**Avis de la Mission Régionale d'Autorité environnementale
Nouvelle-Aquitaine formulé à l'occasion de la présentation
du projet de centrale photovoltaïque au sol
au lieu-dit « les Bruyères » à Valence-en-Poitou (86)**

n°MRAe 2023APNA51

dossier P-2023-13809

Localisation du projet : commune de Valence-en-Poitou (86)
Maître(s) d'ouvrage(s) : SERGIES
Avis émis à la demande de l'Autorité décisionnaire : préfet de la Vienne
en date du : 20 février 2023
dans le cadre de la procédure d'autorisation : permis de construire
L'Agence régionale de santé et le préfet de département au titre de ses attributions dans le domaine de l'environnement ayant été consultés.

Plan masse du projet – extrait étude d'impact page 79

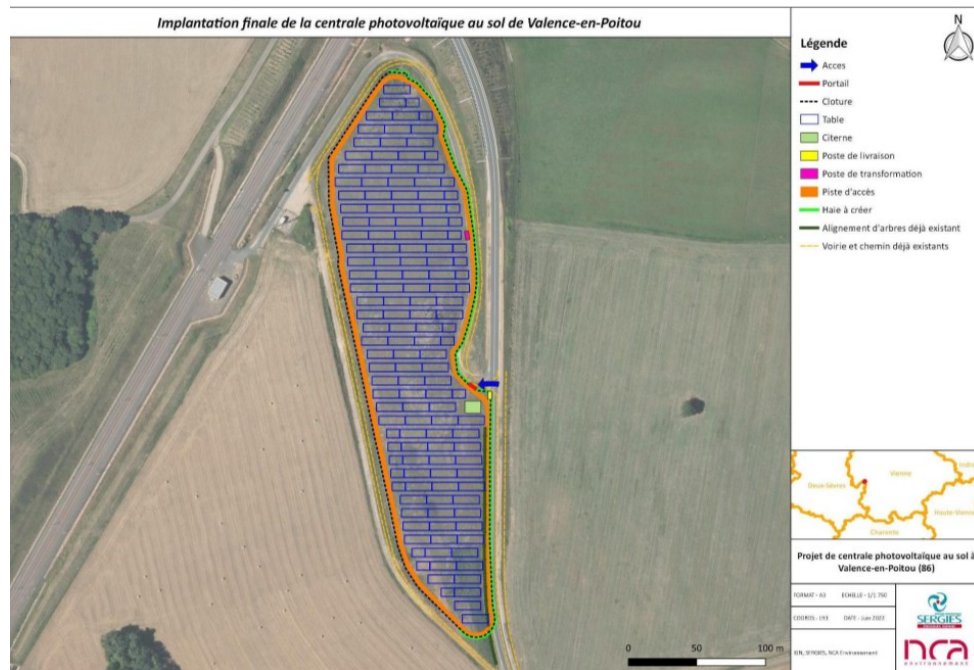
Le maître d'ouvrage envisage un **raccordement électrique** via des réseaux enterrés sur une distance d'environ 1,5 km par voie routière, par piquetage sur une ligne HTA existante (cf tracé en page 87 de l'étude d'impact).

D'une manière générale, la MRAe rappelle que le raccordement du parc photovoltaïque au réseau public d'électricité fait partie intégrante du projet et recommande que les enjeux environnementaux liés aux opérations de raccordement soient précisés et fassent l'objet de la mise en œuvre de la séquence Éviter Réduire Compenser (ERC).
